**UMWELTVERTRÄGLICHKEITSPRÜFUNG
IM VEREINFACHTEN VERFAHREN**

**ÖKOENERGIE Beteiligungs GmbH,
Windpark Schrick II Repowering**

**TEILGUTACHTEN
SCHATTENWURF UND EISABFALL**

Im Auftrag: Amt der NÖ Landesregierung, Abteilung Umwelt- und Anlagenrecht,
WST1-UG-100

Abbildung 2: Plandarstellung Hinweisschilder und Signalleuchten (Ausschnitt aus B.2.2.1a)

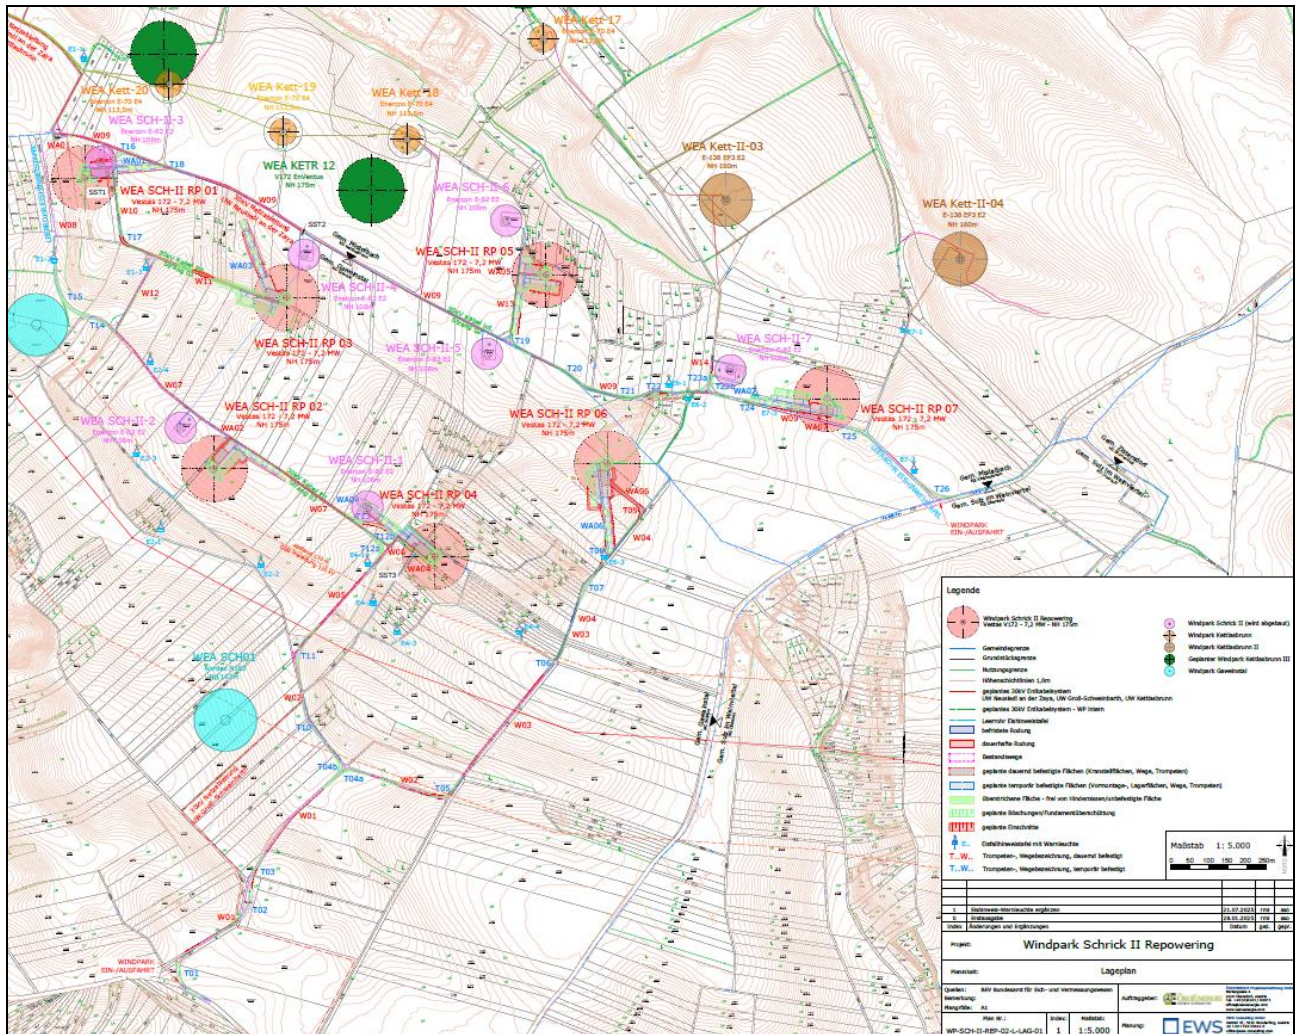
Da an den Zufahrten zum Windpark Hinweisschilder mit Signalleuchten angebracht werden, welche vor einer akuten Gefährdung durch Eisabfall warnen und dadurch bei einer Freizeitnutzung von einer Vermeidungsmöglichkeit im Falle eines Eisansatzes ausgegangen werden kann, ist eine unzulässige Gefährdung durch Eisabfall für die Freizeitnutzung der umliegenden Wirtschaftswege nicht zu unterstellen.

Auf denen im Projektgebiet verlaufenden Zuwegungen zu den Windkraftanlagen werden Hinweisschilder mit Signalleuchten aufgestellt, die auf die Gefahr von Eisabfall hinweisen.

- (a) Die Warntafeln und Warnleuchten sind in regelmäßigen Abständen (zumindest einmal jährlich vor Beginn der Wintersaison) sowie nach entsprechenden Hinweisen

zu kontrollieren. Die Funktionsweise ist sicherzustellen. Darüber sind Aufzeichnungen zu führen und zur Einsichtnahme durch die Behörde bereitzustellen.

Abbildung 4: Auftreffwahrscheinlichkeiten von Eisfragmenten (Vestas V172, Nabenhöhe 175 m)

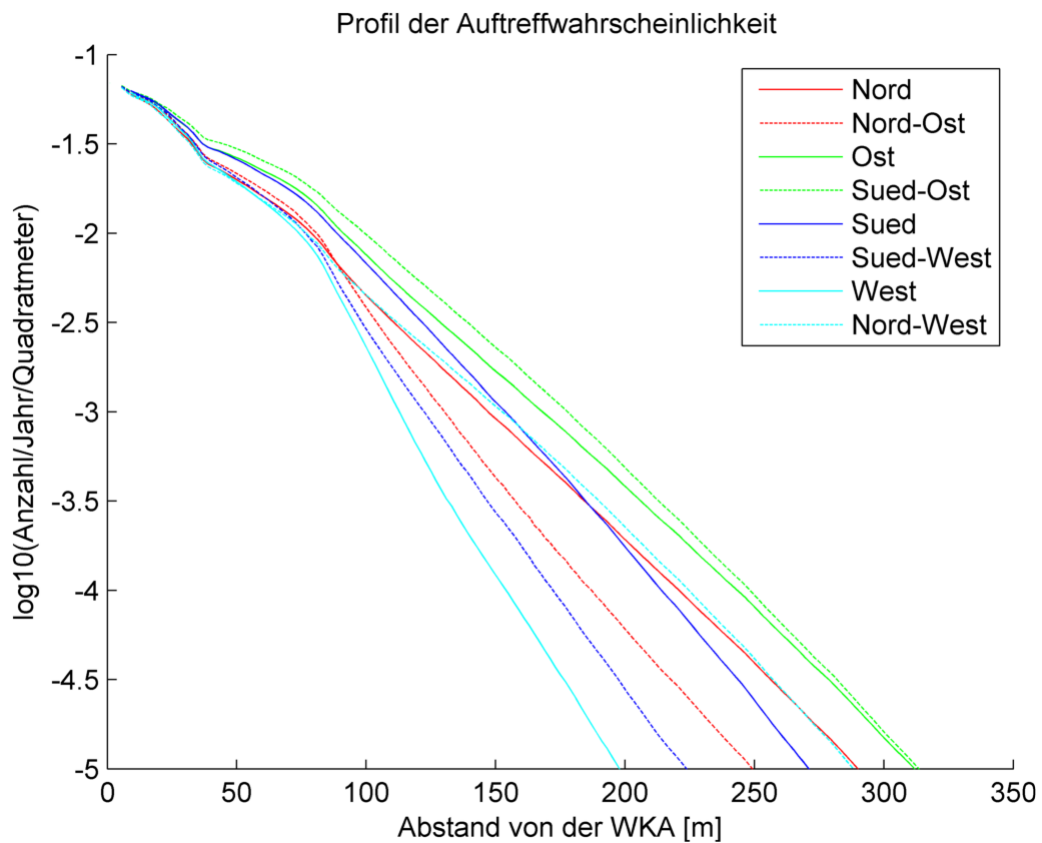
Das Maximum der Auftreffwahrscheinlichkeit eines Eisfragments ergibt sich beim Hinweisschild „E 1-2“ südlich der Windkraftanlage „SCH-II RP 01“ mit ca. 10^{-4} Eisfragmenten pro m^2 und Jahr. Um den Wert des gesellschaftlich akzeptierten Risikos von 10^{-6} zu überschreiten, müsste sich eine Person durchschnittlich ca. 33 Tage pro Jahr im Zeitraum mit möglichem Eisansatz (ca. 4,5 Monaten, vgl. Lit. 14) an dieser Position aufhalten. Es kann daher davon ausgegangen werden, dass die Hinweisschilder in einer ausreichenden Distanz geplant sind, um Passanten rechtzeitig auf möglichen Eisabfall hinzuweisen.

Wie in Abbildung 4 ersichtlich, befinden sich die zitierten Schutzobjekte außerhalb der relevanten Eisabfallbereiche. Es kann daher davon ausgegangen werden, dass die gesellschaftlich akzeptierten Risiken nicht überschritten werden.

Abbildung 7: Schattenwurfkalender „IP 5“ (Ausschnitt aus D.2.4)

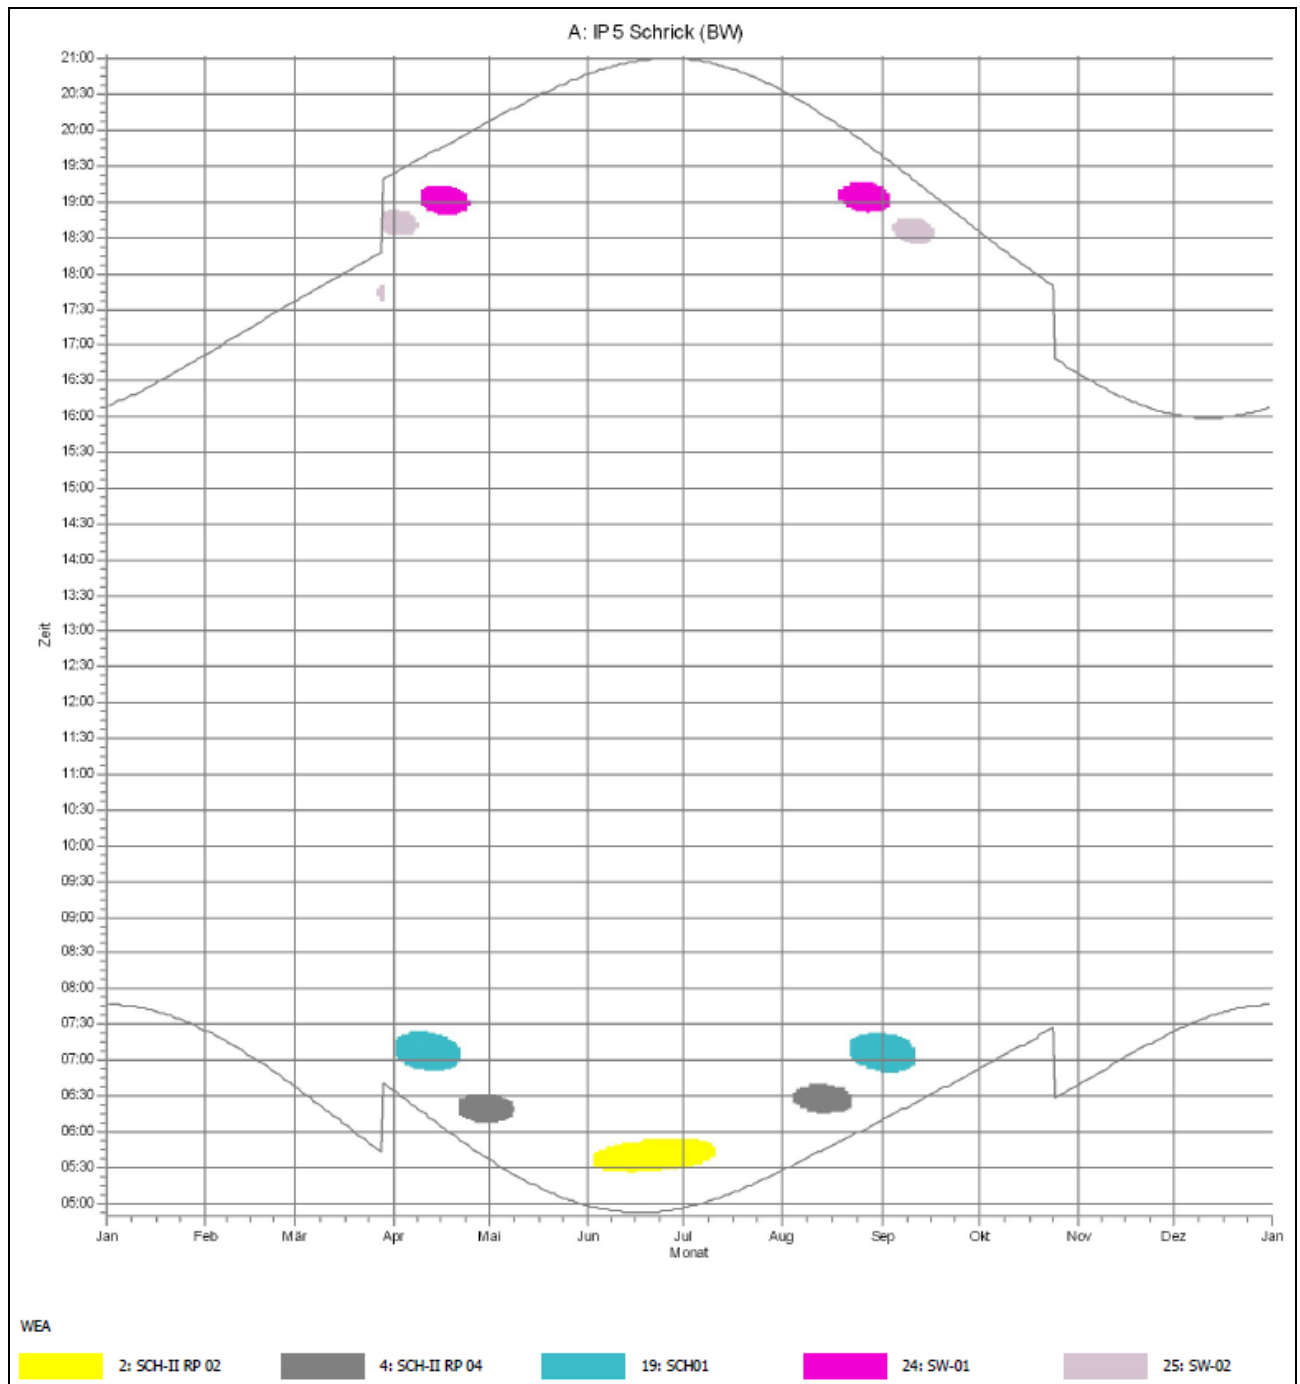
Die in Tabelle 6 ersichtliche Überschreitung des täglichen Richtwerts wird von benachbarten Windkraftanlagen verursacht. Überschritten mit einer Bestandsanlage sind ausgehend von den gegenständlichen Windkraftanlagen Immissionen von maximal 25 Minuten pro Tag zu erwarten. Aus fachlicher Sicht sind daher **bezogen auf die tägliche Beschattungsdauer** keine Maßnahmen notwendig.

Der gegenständliche Windpark „Schrick II Repowering“ verursacht nur am Immissionspunkt „IP 5 Schrick (BW)“ periodischen Schattenwurf. Die in Tabelle 6 angeführte

Überschreitung des jährlichen Richtwerts ist auf die gegenständlichen Windkraftanlagen zurückzuführen.

Im schattenwurftechnischen Gutachten wird auf die Notwendigkeit einer automatischen Abschaltung hingewiesen. Die Abschaltungen erfolgen unter Einsatz eines Lichtsensors und berücksichtigen somit, ob tatsächlich Sonnenschein vorherrscht. Die Immissionen sind somit auf die tatsächliche Beschattungsdauer von maximal 8 Stunden pro Jahr zu begrenzen. Als Grundlage werden die gemäß D.2.4 ermittelten Schattenwurfzeiten in der Abschaltautomatik hinterlegt.

Aus technischer Sicht ist die vorgesehene Konfigurationen geeignet, die Schattenwurfeinwirkungen ausgehend von den gegenständlichen Windkraftanlagen am relevanten Immissionspunkt „IP 5 Schrick (BW)“ zu reduzieren. Die Richtwertüberschreitungen, hervorgerufen durch die gegenständlichen Windkraftanlagen, können bei entsprechender Steuerung eingehalten werden. Eine Präzisierung der Maßnahme ist den Auflagenvorschlägen zu entnehmen.

- (a) Durch geeignete Parametrisierung einer Schattenwurfberechnung ist sicherzustellen, dass die Richtwerte von maximal 30 Stunden pro Jahr (8 Stunden pro Jahr bei Berücksichtigung der tatsächlichen Sonneneinstrahlung) und maximal 30 Minuten pro Tag an periodischen Schattenwurf an den untersuchten Immissionspunkten eingehalten werden.
- (b) Ein Nachweis der Installation der Schattenwurf-Abschaltvorrichtung sowie dessen Parametrisierung muss vor Inbetriebnahme dokumentiert und der Behörde übermittelt werden.
- (c) Es sind ganzjährig Protokolle über die Schattenwurfereignisse zu führen und auf Aufforderung der Behörde vorzulegen. Die geführten Protokolle müssen elektronisch übermittelbar sein sowie in einem auswertbaren Format vorliegen.
